## Relatório de Sistema de Hidrantes

## Analise da situação atual do Sistema de Proteção contra Incêndio por Hidrantes

Nº	DESCRIÇÃO	PROFISSIONAL	RESPONSÁVEL	CREA-PR	DATA
0	PARECER TÉCNICO	BRUNO OLIVEIRA	BRUNO	153.086/D	20/05/2019

## FÓRUM ELEITORAL

**Imagem 2 - Teste de estanqueidade pneumático**

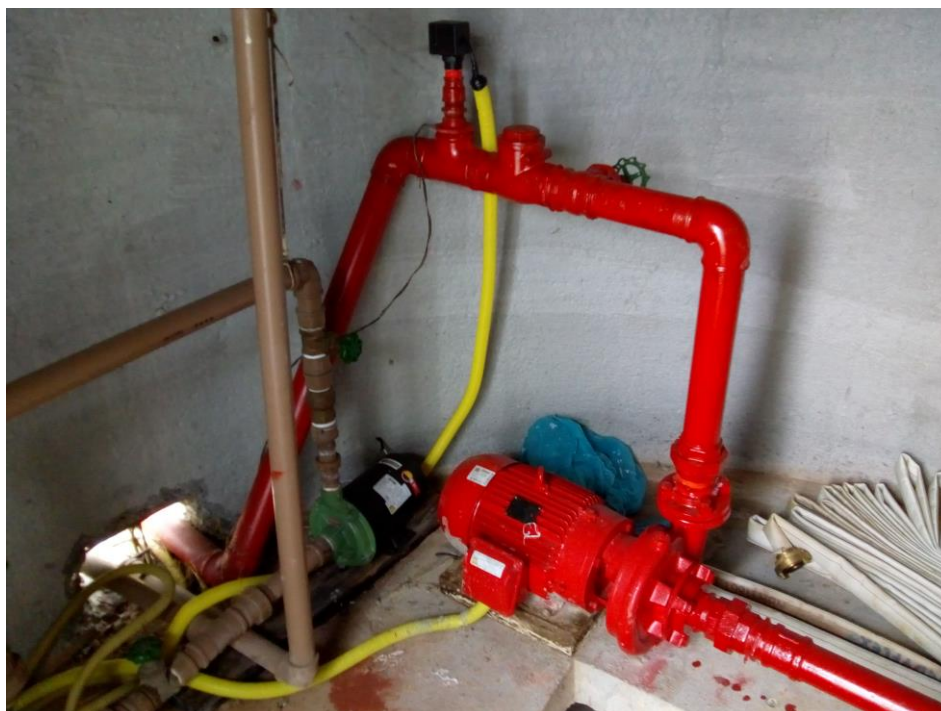
A rede de Hidrantes do Fórum Eleitoral de Curitiba e do prédio Sede do TRE-PR foi testada por empresa especializada com teste de estanqueidade, contratação apresentada no PAD nº 12269/2018. Os testes foram realizados no dia 16/12/18. Estava previsto a realização dos testes de estanqueidade pneumático (Com Ar pressurizado) e depois teste de estanqueidade hidrostático (Com água), porém, no dia a empresa fez uma análise previa das tubulações, Imagem 1, e relatou que na situação atual da rede e da casa de bombas seria provável a ocorrência de vazamentos nas conexões durante o teste hidrostático. Foi então realizado apenas o teste pneumático, Imagem 2, onde a empresa verificou que a rede não conseguia manter a pressão, sinal que indica a presença de focos de vazamento, que somente podem ser localizados e corrigidos realizando o teste com água.
